# XP-50

## SERVICE NOTES

#### MUSIC WORKSTATION

### SERVICE NOTES ERRATA & SUPPLEMENT / サービスノート正誤表 &追加情報

#### 1. Main board

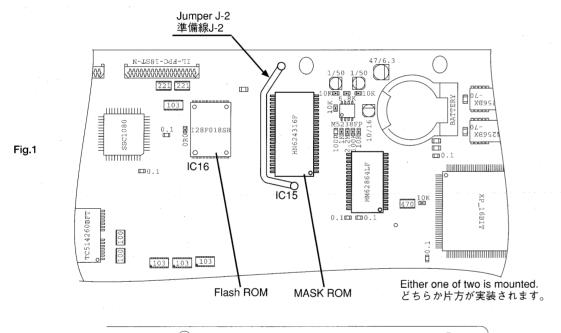
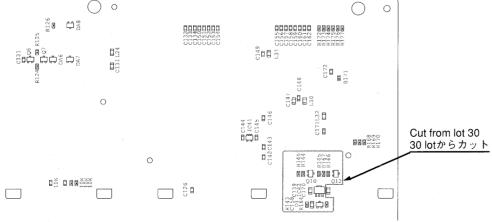
Jumper J-2 is provided up through lot 25. (Refer to Fig.1) S/N ZH00100-ZH32599

Program ROMs have masks from lot 30 onwards. (Refer to Fig.1 and 2) S/N ZH00100-32999

IC16-mounted.

S/NZH33000 onward.

IC15 replaces IC16, components eliminated from soldered area.

Board modification for noise reduction from lot 69 onward.

Retrofitting is not necessary (all done before shipping.)

Retrofitting is not necessary (all done before shipping.)

Retrofitting is not necessary (all done before shipping.)

#### 2. EXP BASE board

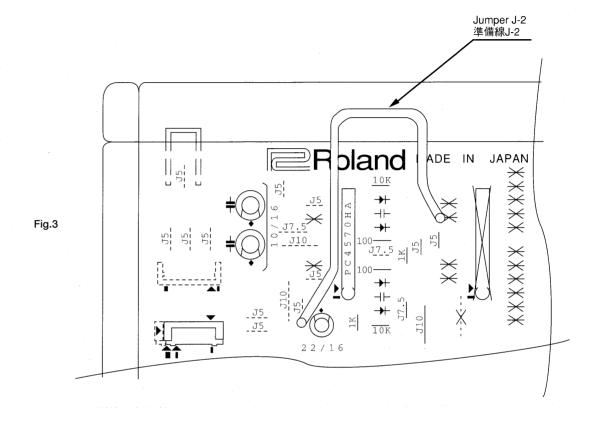
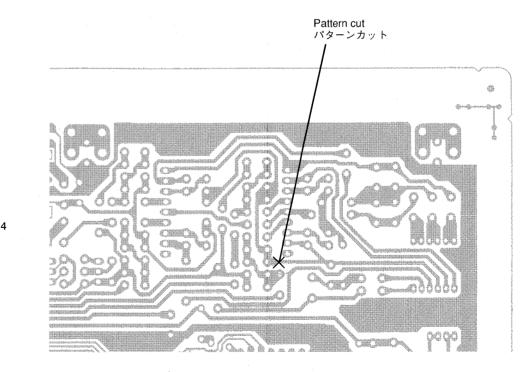
Jumper J-2 for lot 1 only. (refer to Fig.3)

Cut on the solder pattern for lot 1 only. (Refer to Fig.4)

Retrofitting is not necessary (all done before shipping.)
